# ***DIGIPULS II***

Cat n° : 8695-1165  
Rev : B  
Date : 02/2011

# **MODIFICATIONS APPORTEES**

Modifications faites le 11.02.2011. Fiche de modif n° 17659

## 5.1. PIECES DE RECHANGE

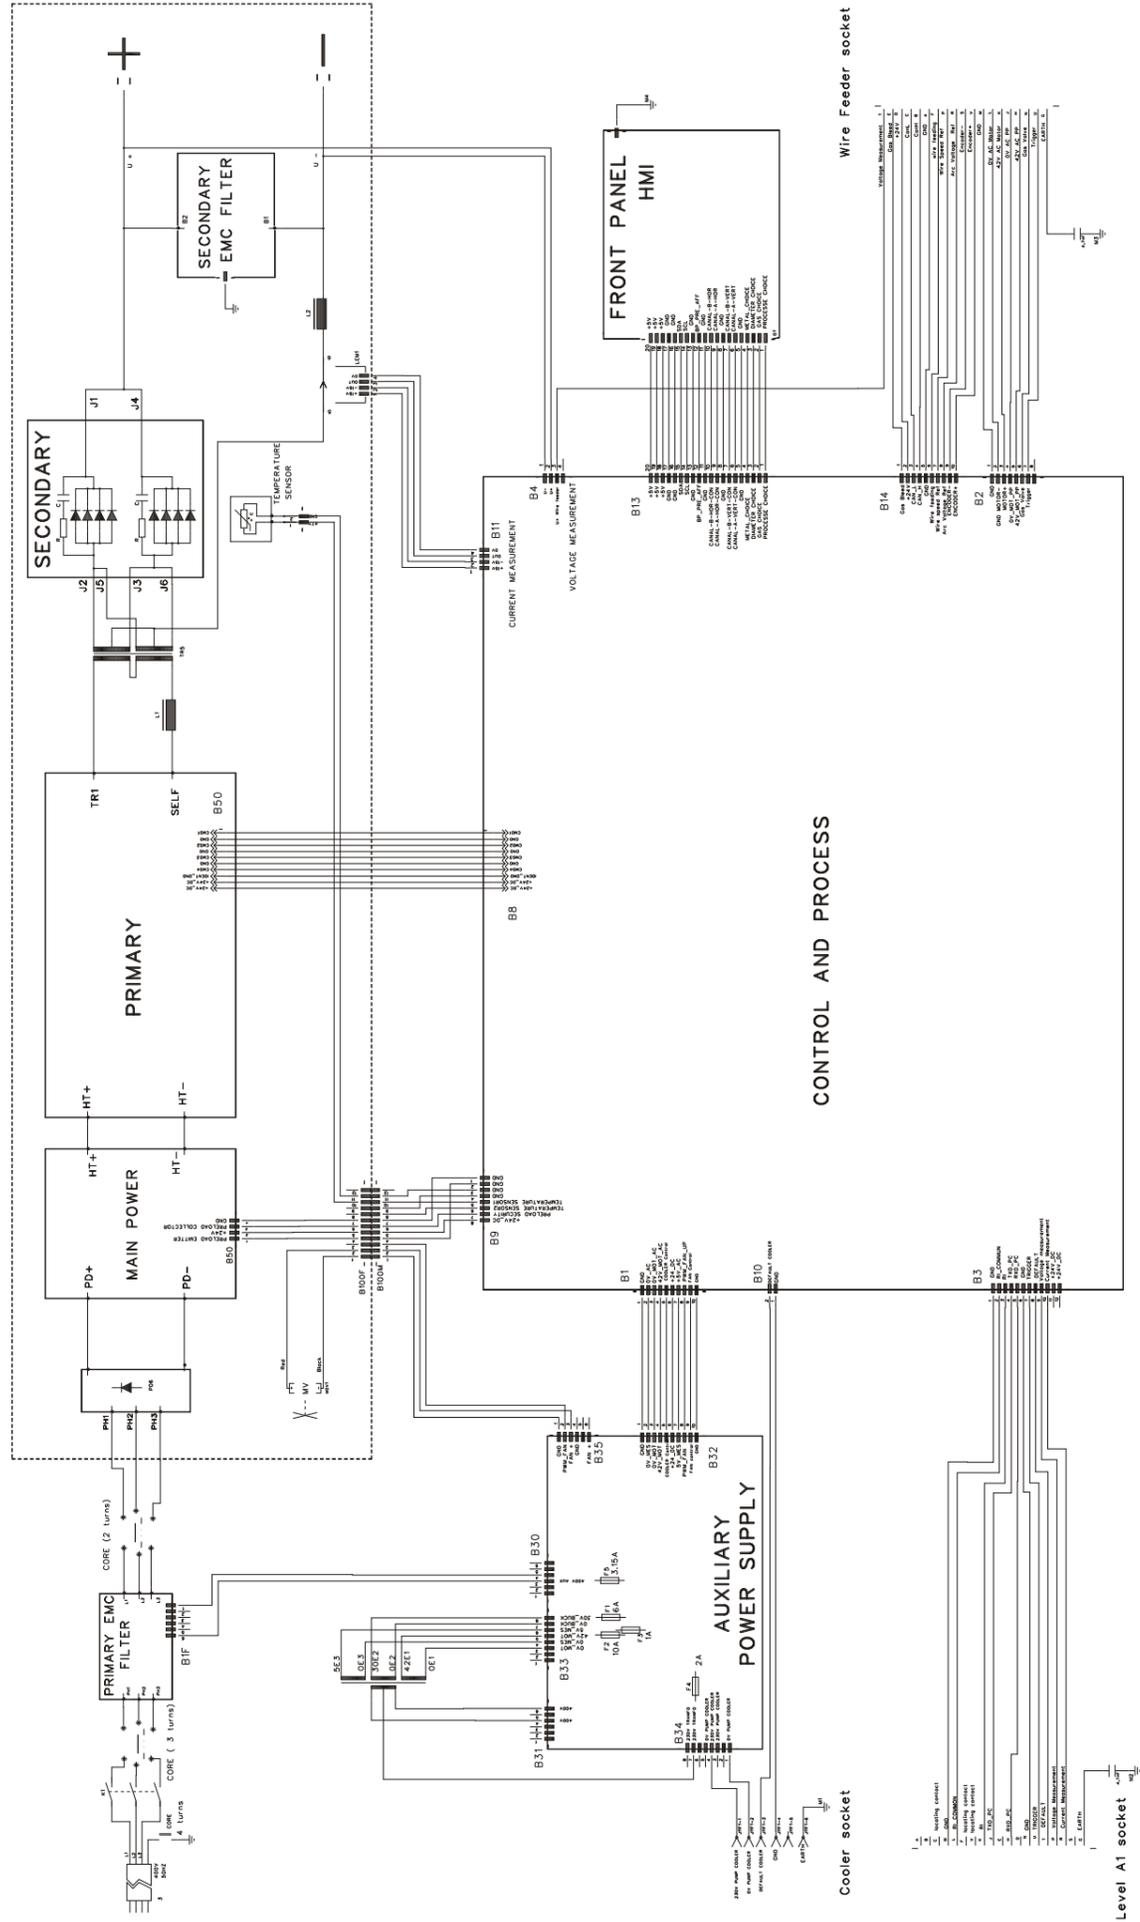
**Page : 28****Dans le tableau des pièces rechanges :**

Ajout des références suivantes :

W000370473 - Carte filtre primaire

W000370460 - Carte filtre secondaire

Suppression du rep.14 car plus visible sur la photo du dépliant

**Dépliant 1 :**

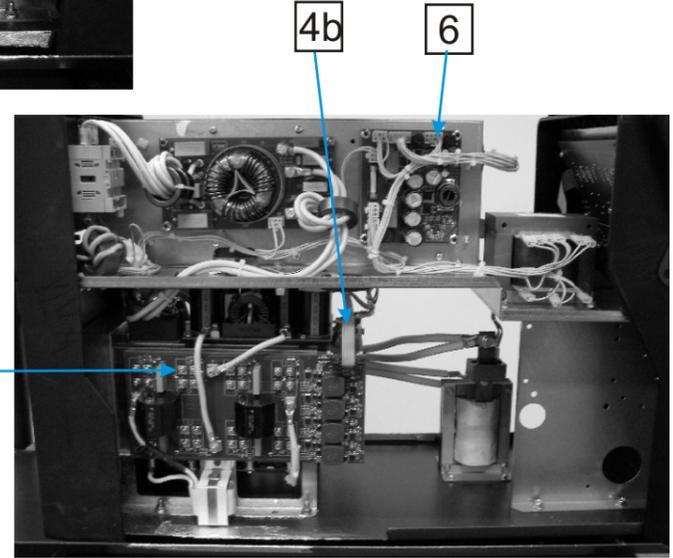
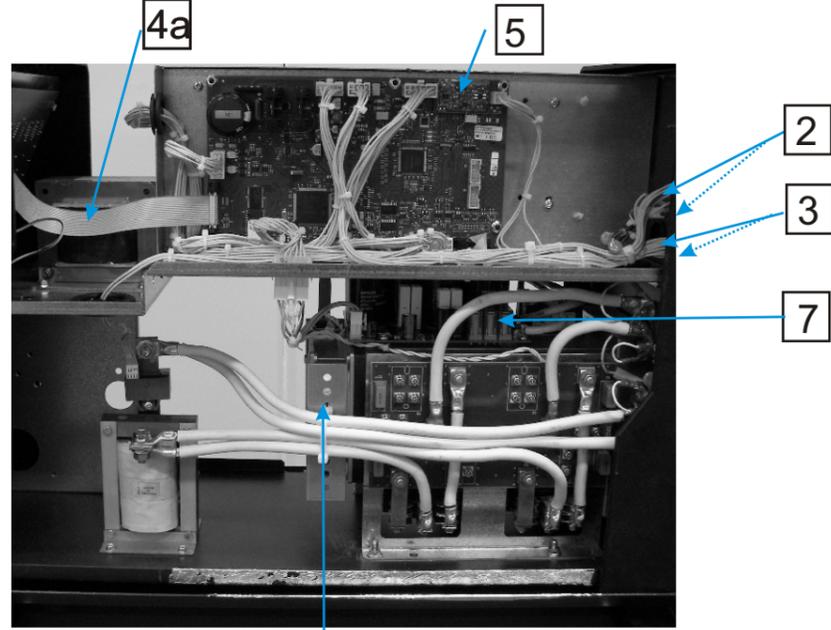
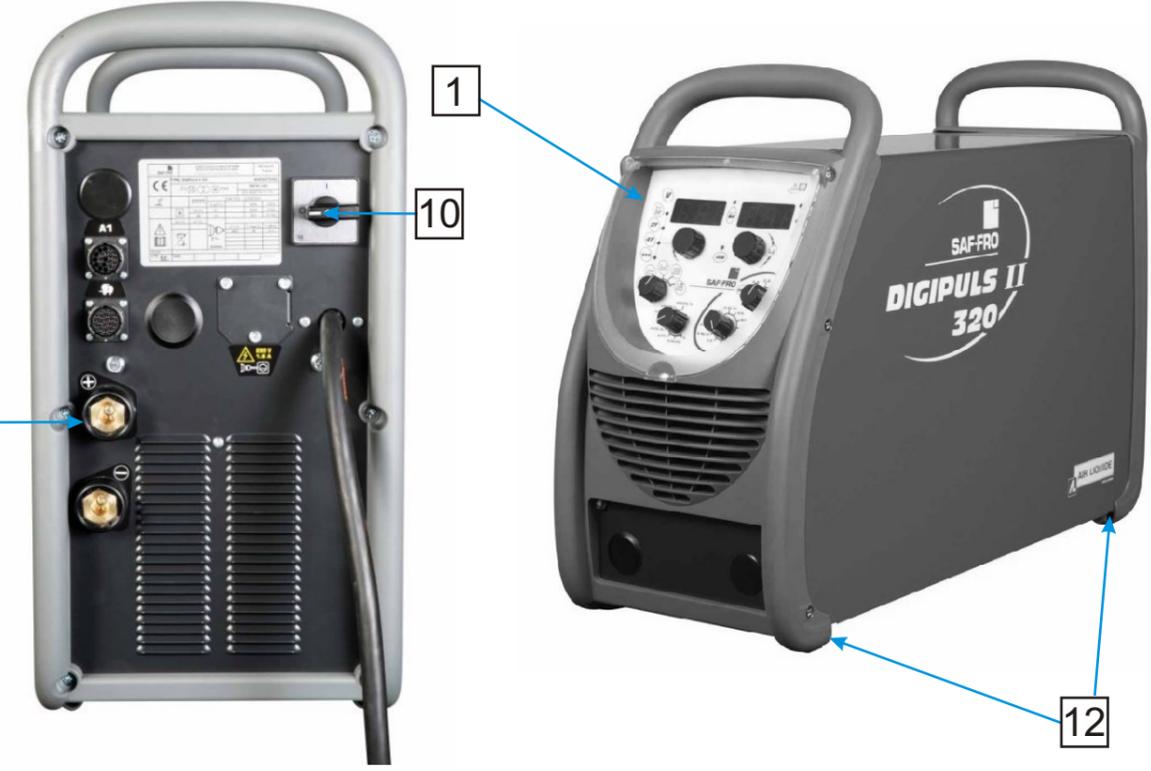
Mise à jour du schéma électrique

Mise à jour des photos du poste
